Planungswerkstatt zum Vorentwurf des  
Bebauungs- und Grünordnungsplanes  
MD-Gelände - Dachau

11. Juni 2016, Ludwig-Thoma-Haus, Dachau

## Dokumentation

Stand 11. Juli 2016

Abbildung 2: Vorentwurf Bebauungs- und Grünordnungsplan

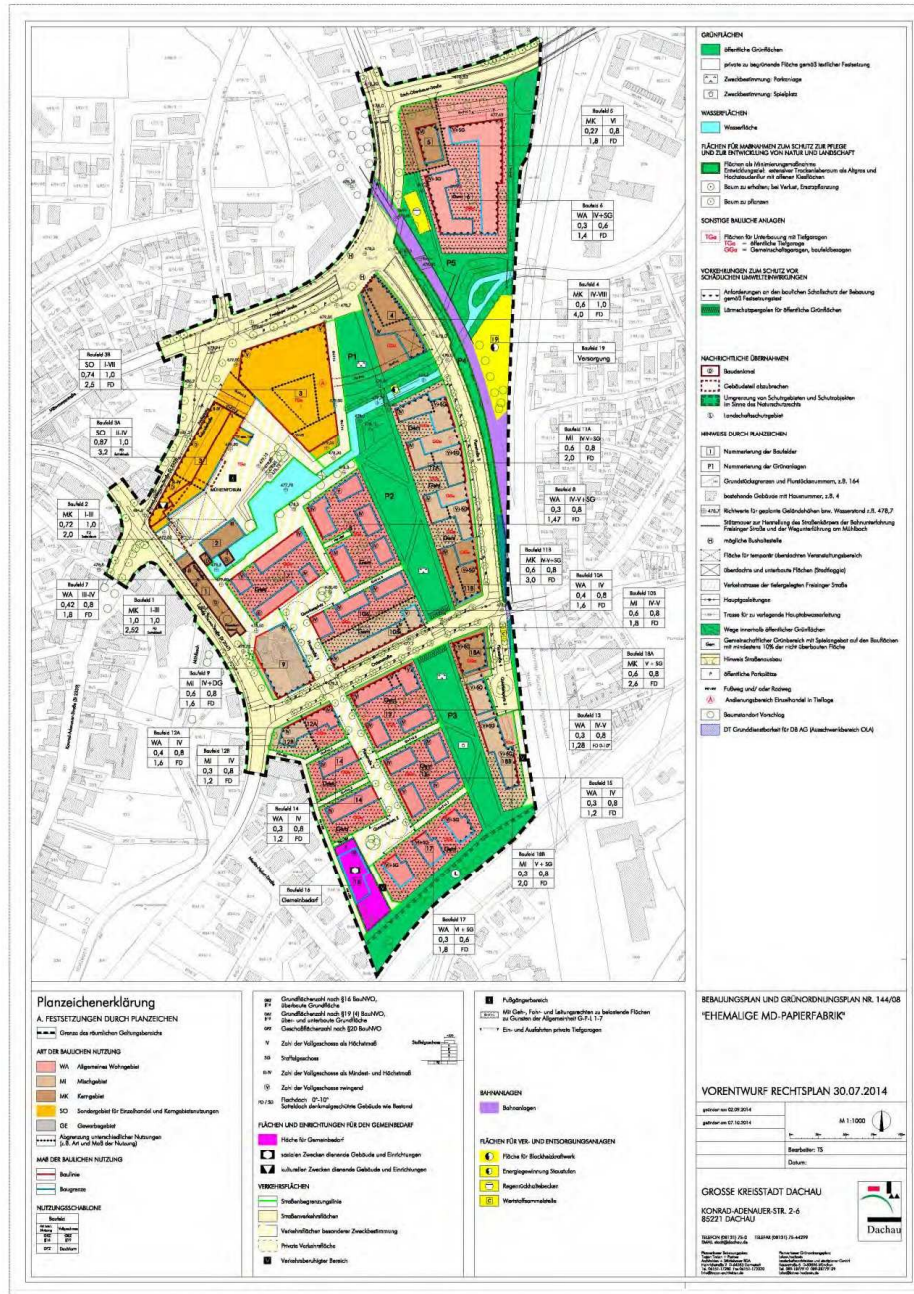
Die Darstellung des Landschaftsschutzgebietes im Bebauungs- und Grünordnungsplan ist nach Recherche des Stadtbauamtes nicht richtig. Die Grenze des Landschaftsschutzgebietes ist identisch mit der Grenze des räumlichen Geltungsbereichs des Bebauungsplans.

Abbildung 4: Konsensvorschlag Mühlenforum (genordet)

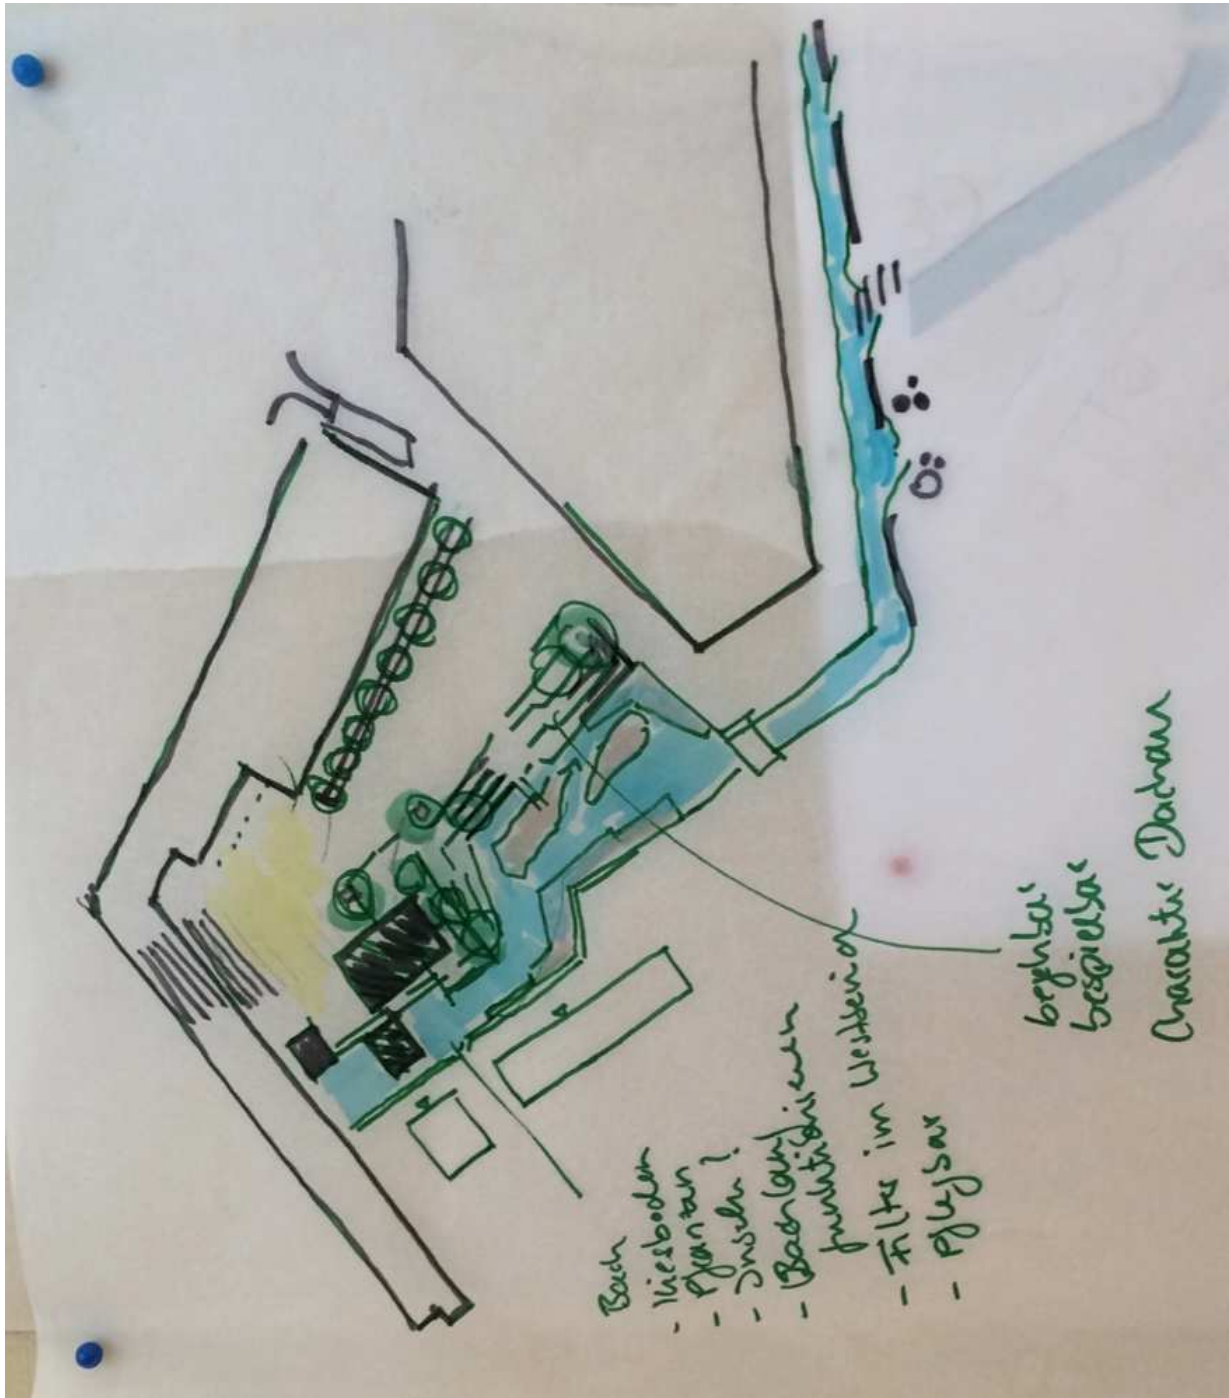
Die Landschaftsarchitektin bringt den Begriff der „strukturierten Wasseroberfläche“ in die Diskussion. Sie erklärt, dass z.B. durch Kiesinseln eine optische Auflockerung erzielt werden kann. Dazu fertigt die Landschaftsarchitektin eine Zeichnung, die auch andere Vorschläge aus der Diskussion bildlich aufgreift. Die Darstellung kann als Konsens der erfolgten Diskussion bezeichnet werden (Abbildung 4).

Die Diskutierenden erkennen die Problematik, die im Zusammenhang mit einer Tiefgarage unter dem Mühlenforum entstehen kann. Insbesondere durch Bäume können technische Probleme auftreten. Hier wird eine technische Prüfung des Gestaltungsvorschlages erwartet. Bäume entlang der Kalenderhalle können auch in einem Trog gepflanzt sein, um so nicht in das Bauwerk der Tiefgarage eingreifen zu müssen. Dieser Vorschlag wird gemacht, weil zum jetzigen Zeitpunkt der Planung die Überdeckung der Tiefgarage noch nicht genau bekannt ist.

Abbildung 8: Ableitung der Amper in Seitenarm

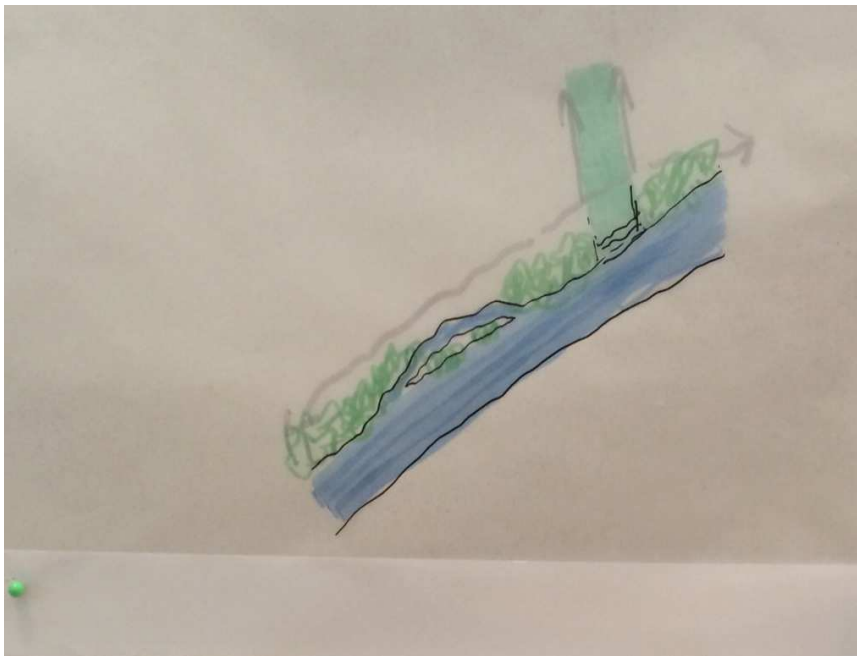
Im Bereich des ehemaligen MD-Geländes soll es dazu einen ersten Anstoß geben. Mit der Umleitung eines Teils des Amper-Wassers in einen kleinen Seitenarm kann es gelingen, dass das Ufer auf einem Teilbereich des Grundstückes attraktiv gestaltet und nutzbar gemacht wird. Weitere Attraktionen oder Angebote sind aus Sicht der Diskutierenden nicht nötig und würden nur Konflikte mit den Anwohnern diesseits und jenseits der Amper hervorrufen.

Auch aus Sicht des Umweltschutzes ist eine Seitenarmführung sinnvoll. Insbesondere die großen, festverwurzelten Bäume können damit erhalten bleiben und die Uferböschung weiterhin sichern.

Abbildung 9: Schnitt durch abgeleiteten Seitenarm

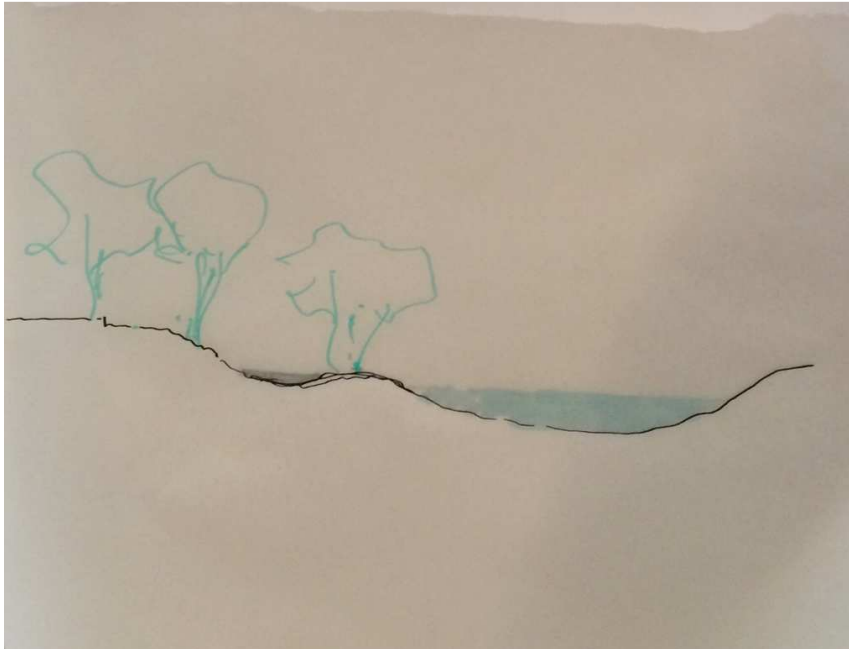
Um die Planung entlang der Amper zu sichern wird angeregt, dass der Bebauungsplan sich nicht nur auf das MD-Gelände bis zum Landschaftsschutzgebiet erstreckt, sondern auch die Amper mit ihren Böschungsbereichen mit einbezieht.

Im Bebauungsplan soll das Amper-Ufer nicht explizit mit einem Spielplatz sondern als „ein naturnaher Raum mit intensiver Nutzungsmöglichkeit“ ausgewiesen werden.
